改善箇所説明図 ⑦

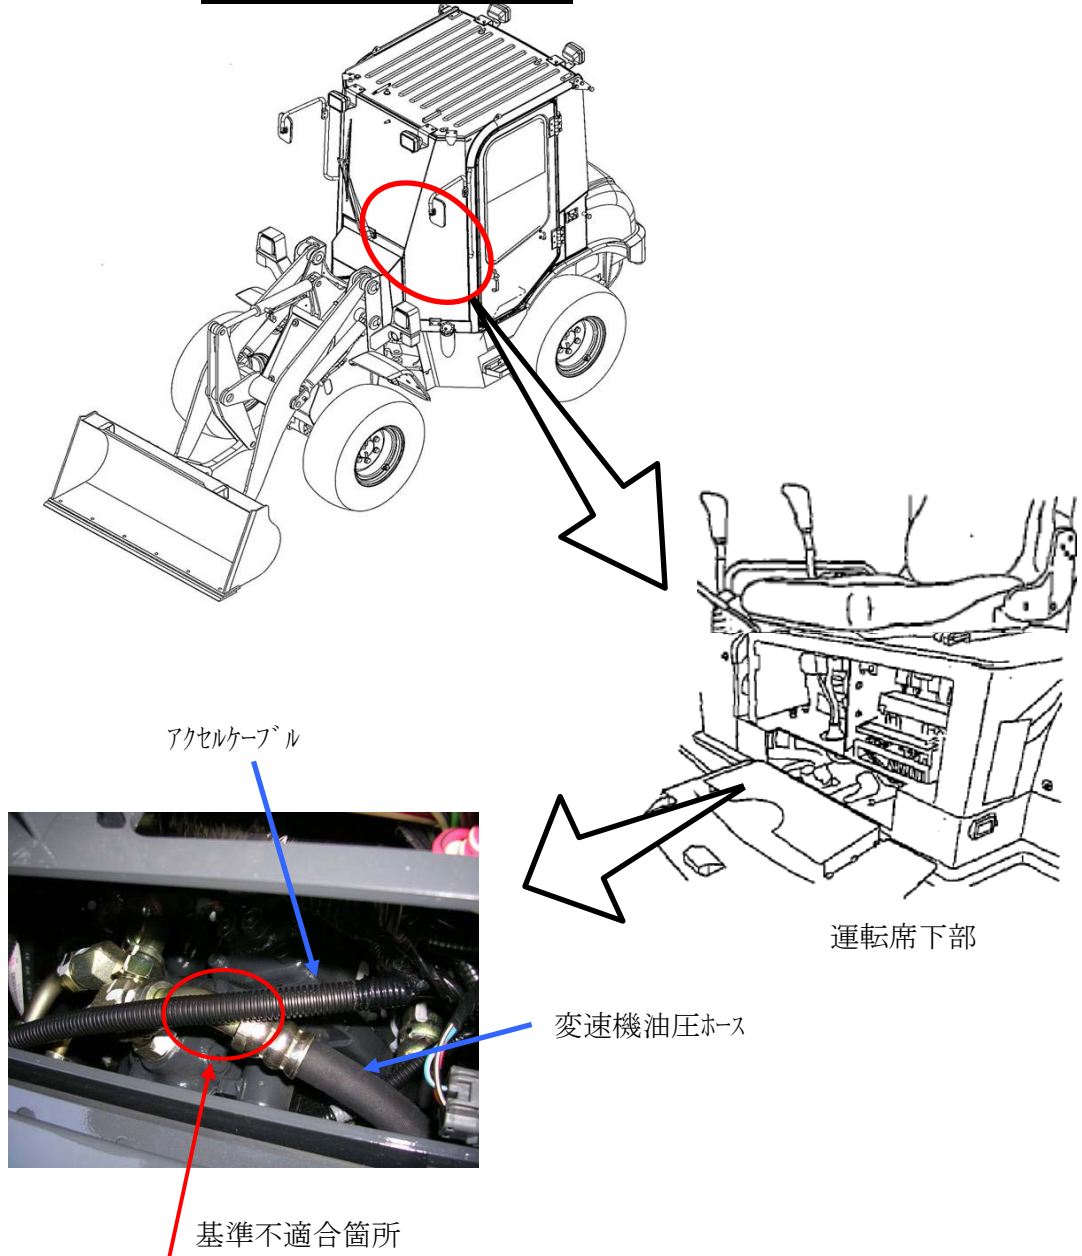
（アクセルケーブル取り回しが不適切なため、振動により当該ケーブルと変速機油圧ホース継ぎ手部が干渉する可能性がある。そのため、そのままの状態で使用を続けると、アクセルケーブルが損傷し、最悪の場合、走行不能になるおそれがある。）

全車両、アクセルケーブルの取り回しを変更し、バンドで固定する。

固定バンド

固定バンド追加のため目視で識別可能。
